Projet de Parc photovoltaïque sur la commune d'Aureilhan (65)

Réponse à l'avis de la MRAe n°2023APO122, émis le 09 octobre 2023 à propos de la demande de permis de construire pour un projet de centrale solaire sur la commune d'Aureilhan (65), porté par Fransol 18 (Kronos Solar)

Version 4 avec vue aérienne et ensemble des évitements

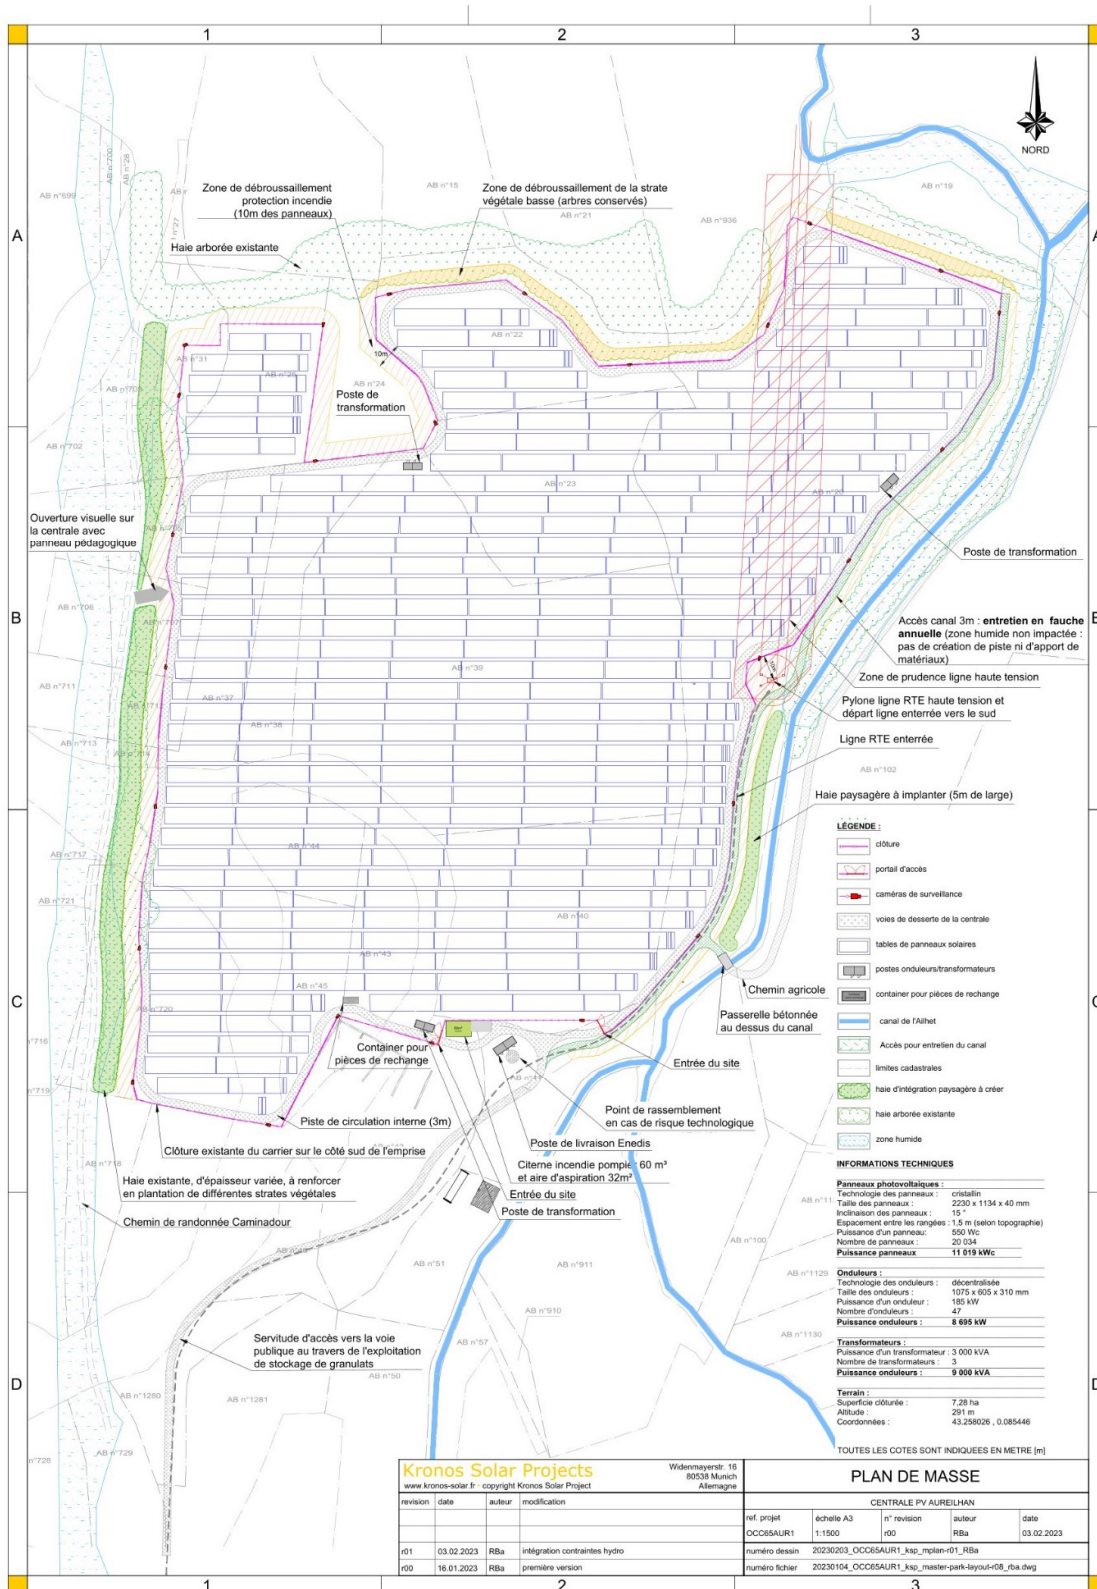
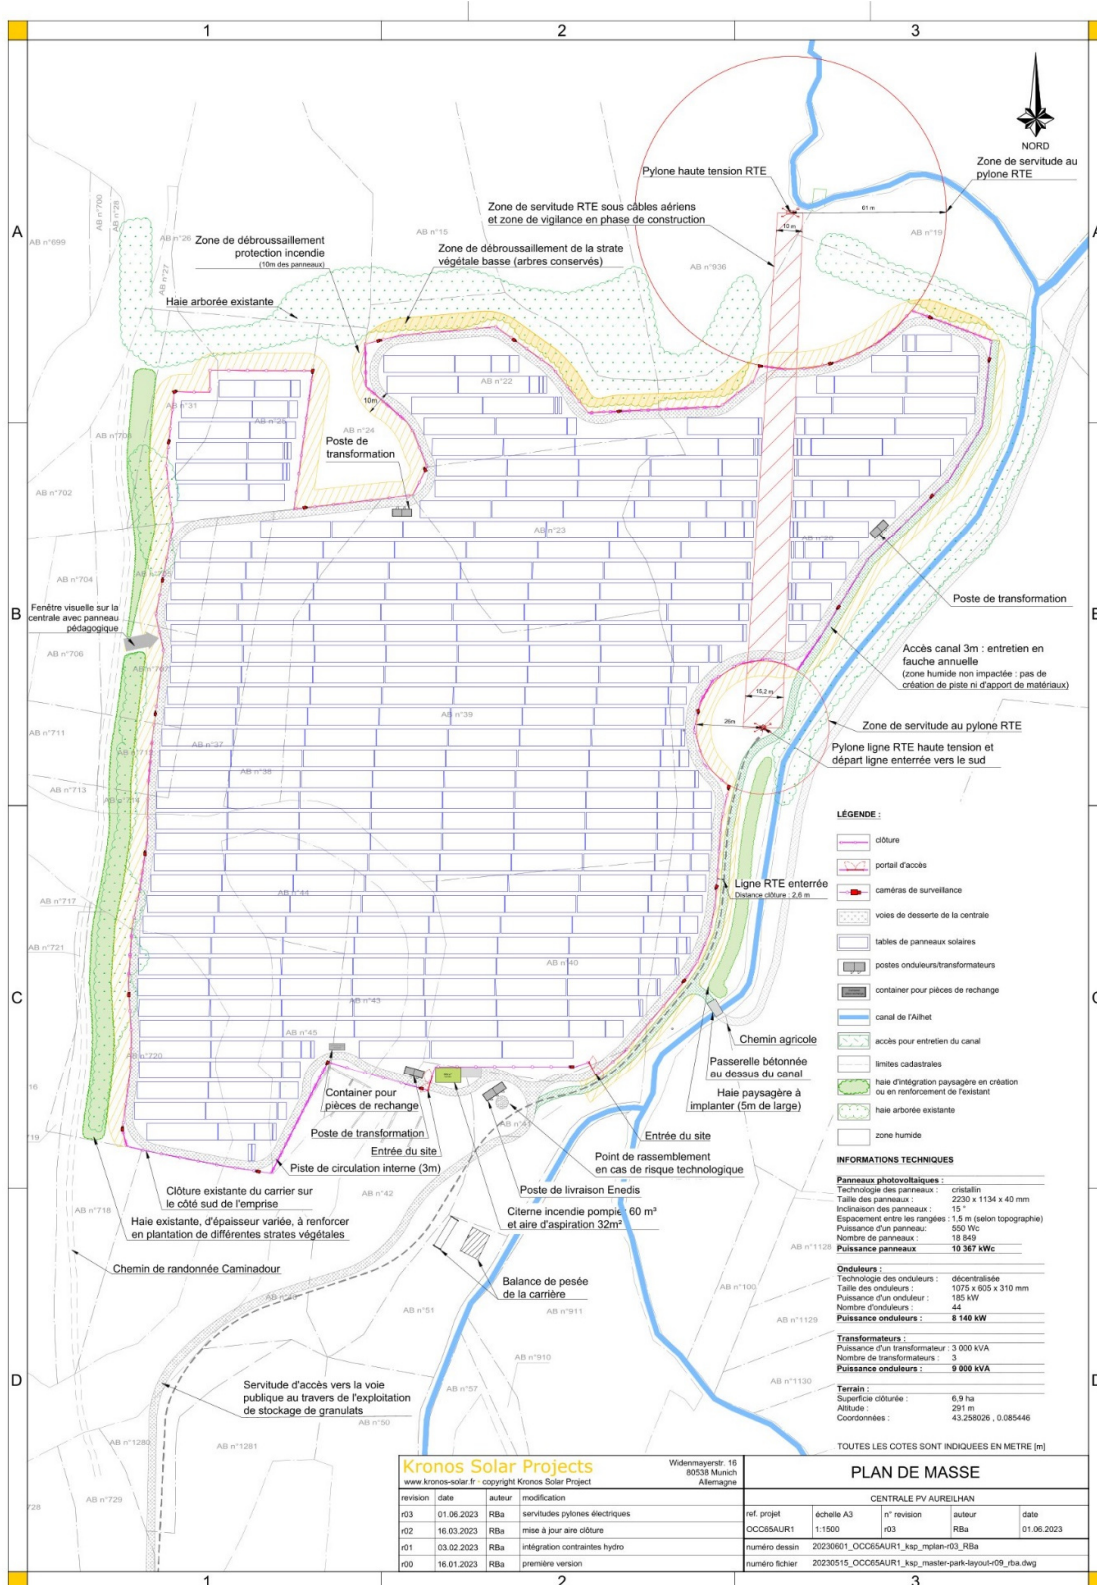
La MRAE recommande de compléter le chapitre relatif à la justification du projet par des cartographies des variantes qui mettent en évidence les adaptations du projet et les zones à enjeux évitées (enjeux naturalistes, végétation existantes, exploitation de granulat).

Nous avons veillé à exprimer les différentes étapes du projet via des cartes qui illustrent les évitements successifs opérés mais l'échelle des cartes permettait en effet difficilement de bien distinguer la légende. Les différents plans déjà présents à l'étude d'impact à partir de la page 114 sont donc reproduits ici en pleine page. A ceux-ci est rajouté le dernier plan qui tient compte de la servitude RTE :

- Version V0 : implantation brute des panneaux sur l'intégralité des terrains identifiés comme dégradés pour une surface égale à 11,1 ha. Cette implantation comprend dans son périmètre l'exploitation de carrière située sur la partie Sud.

- Version V1 : exclusion des parcelles sur lesquelles Kronos Solar ne détient pas la maîtrise foncière et tient compte de la réalité du tracé du Caminadour et prévoit un recul par rapport au chemin. L'aire d'implantation des panneaux est alors de 9,56 ha.

- Version V2 : évitement des zones humides situées au Nord-Est du site pour une emprise de 9,35 ha.
- Version V3 : évitements de zones à enjeux naturalistes ainsi que des préservations de la végétation existante ou de l'espace nécessaire pour créer de nouveaux écrans végétaux, pour des raisons d'intégration paysagère. L'aire de l'emprise est alors de 8,73 ha.

- Version V4 : recul par rapport à l'exploitation de transit de granulat qui se poursuit au Sud, en fonction des limites administratives d'ICPE déclarées à la DREAL ; recul pour permettre l'implantation d'une piste périphérique de protection extérieure contre les incendies et une bande de débroussaillage ; éloignement de l'implantation de la clôture par rapport à la ligne RTE enterrée afin de conserver cette dernière à l'extérieur de l'emprise ; accès au Canal de l'Ailhet pour en permettre l'entretien.

- Version 4 avec vue aérienne et ensemble des évitements
- Plan de masse final v1 : version présentée au premier dépôt de demande de PC
- Plan de masse final v2 : évitements de la servitude RTE par rapport à la ligne Haute tension (au droit des cables et selon des périmètres spécifiques déterminés par RTE autour de chaque pylone)

L'aire définitive d'implantation de la clôture mesure alors 6,9 ha.

L'aire d'implantation des panneaux est de 6,25 ha, après création de la piste intérieure périphérique et de l'évitement sous la ligne haute tension.

Plan de masse
zoom prescriptions SDIS et zones à enjeux écologiques

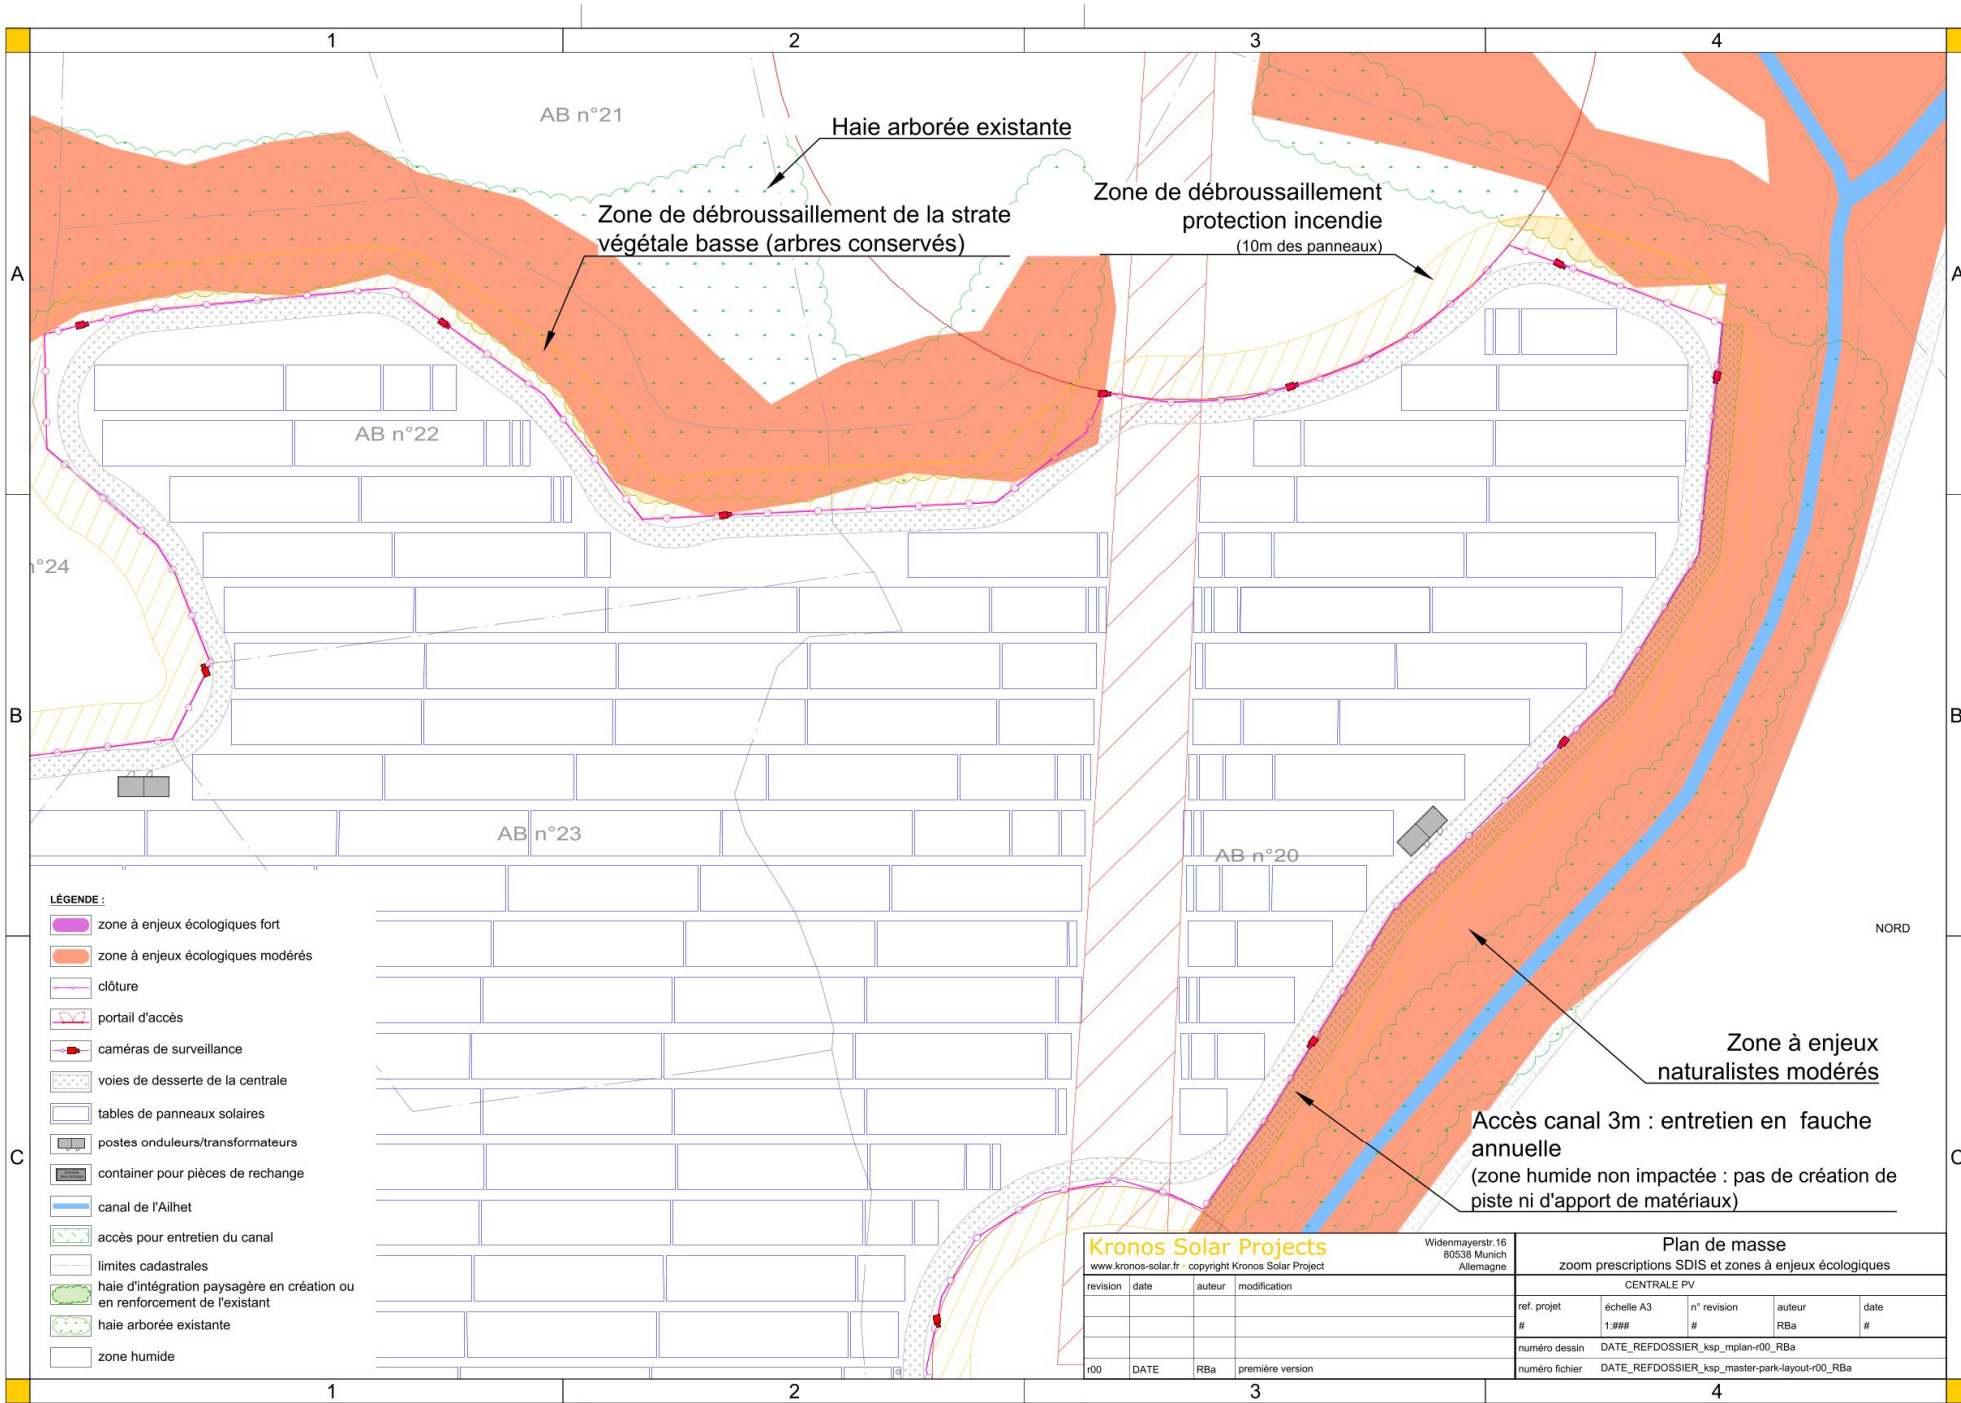
L'étude d'impact ne présente pas de cartographie du plan de masse du projet avec l'emprise de la zone soumise à l'entretien par débroussaillage superposé aux enjeux des habitats naturels présentant des enjeux significatifs, afin de s'assurer de l'absence d'impact.

Nous avons rajouté les plans qui permettent de superposer les zones de débroussaillage du SDIS avec les zones à enjeux modérés. Les pages suivantes montrent le plan d'ensemble (Plan de masse avec zones à enjeux écologiques) et un zoom sur la superposition de ces zones.

Par ailleurs, les Obligations Légales de Débroussaillage (OLD) ont bien été prises en compte dans le cadre de ce projet. Leur impact sur la biodiversité a été analysé et a permis de conclure à l'absence d'incidence sur la biodiversité locale. En effet, un recul vis-à-vis des principaux enjeux écologiques locaux a été décidé, ce qui permet d'éviter une destruction ou une altération de ces secteurs à enjeux dans le cadre de l'application des OLD.

Les zones concernées par ces OLD sont majoritairement des zones rudérales ou des fourrés colonisés par de nombreuses espèces exotiques envahissantes. Le débroussaillage effectué permettra donc indirectement de lutter contre leur prolifération.

En conclusion, la prise en compte des OLD dans l'étude d'impact permet de conclure à l'absence d'impacts notables de ces opérations sur la biodiversité locale."

Détail des mesures de respect de la servitude réseau haute tension RTE

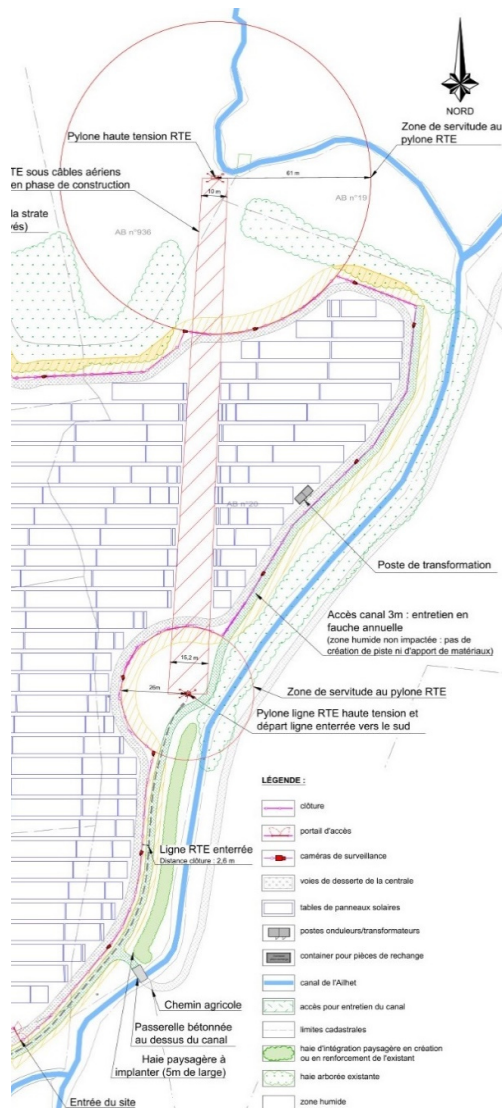
Les terrains du projet sont également concernés par une ligne à haute tension aérienne et enterrée, située en lisière et au sein du site du projet, ouvrage électrique de RTE à 63 000 Volts n°1 Aureilhan-Bastillac. RTE a émis un avis assurant que **la construction projetée se trouve à une distance insuffisante de l'ouvrage précité pour garantir la sécurité des personnes et des biens.**

RTE a fait part au cours de l'instruction de la servitude sous les lignes à haute tension et le recul nécessaire à prendre par rapport à la ligne enterrée située au sud-ouest de la clôture.

Les échanges entre RTE et le porteur de projet ont permis d'établir une nouvelle emprise des panneaux et de la clôture qui respectent les prescriptions du gestionnaire de réseau.

La clôture est ainsi située à 2,6m de la ligne enterrée, à 26m du pylône sud et 61m du pylône nord, tandis que la largeur des bras des pylônes détermine une zone sous les lignes aériennes où aucun panneau ne sera installé. Sur cette base, RTE a été consulté à nouveau et a émis un avis positif.

Le plan de masse définitif (v2) détaille ces nouvelles mesures dont le détail est rappelé ci-contre.
